IMPIANTO DI RIATTIVAZIONE CARBONI ATTIVI
GRANULARI ESAUSTI

RICHIESTA DI INTEGRAZIONI del COMITATO TECNICO
PROVINCIALE per la V.I.A. prot. n°2019/0041095 del
27.6.2019

RELAZIONE TECNICA INTEGRATIVA

ITALCARBON S.r.l.

Figura 1: Planimetria con visuali

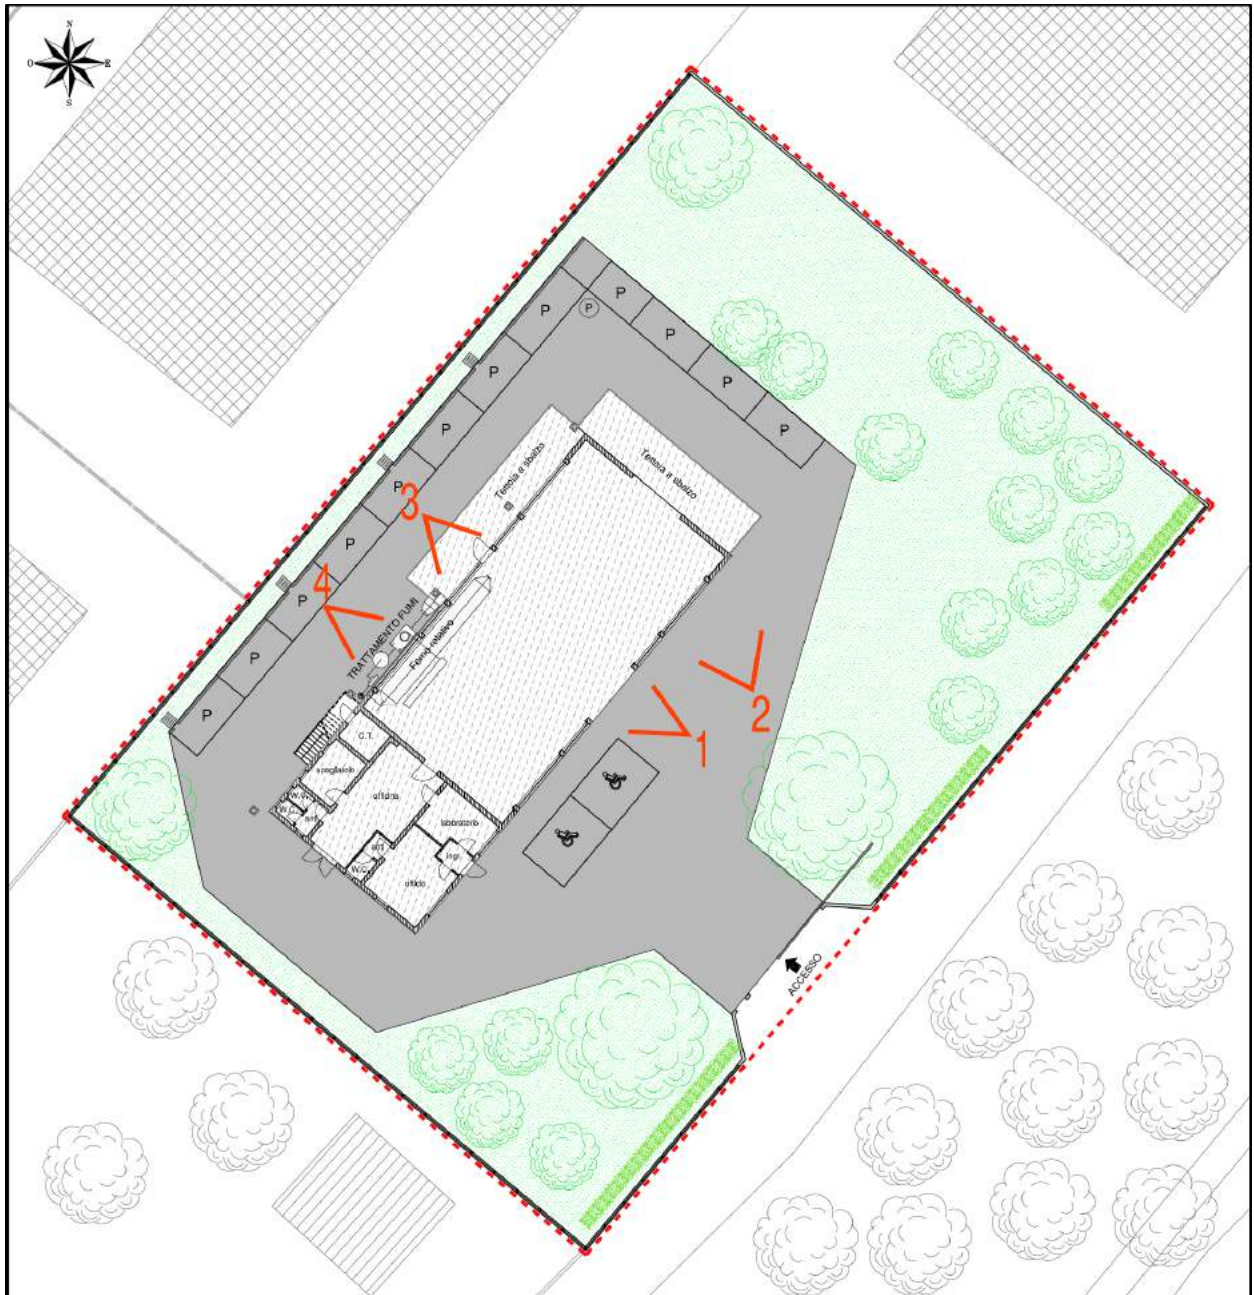
Di seguito produciamo documentazione fotografica che attesta l'ottemperanza alla LR n. 17/2009.

Foto 1 Illuminazione al neon lato est, portone di ingresso, normalmente spenta.

Foto 2 Illuminazione verso il basso lato Est, verso il portone di ingresso. Accensione manuale.

Normalmente spenta nel periodo notturno.

Foto 3 Lato ovest, illuminazione al neon, accensione manuale, normalmente spenta.
Protetta da tettoia

Foto 4 illuminazione al neon lato ovest vicino allo scrubber. Accensione manuale. È presente una tettoia a sbalzo
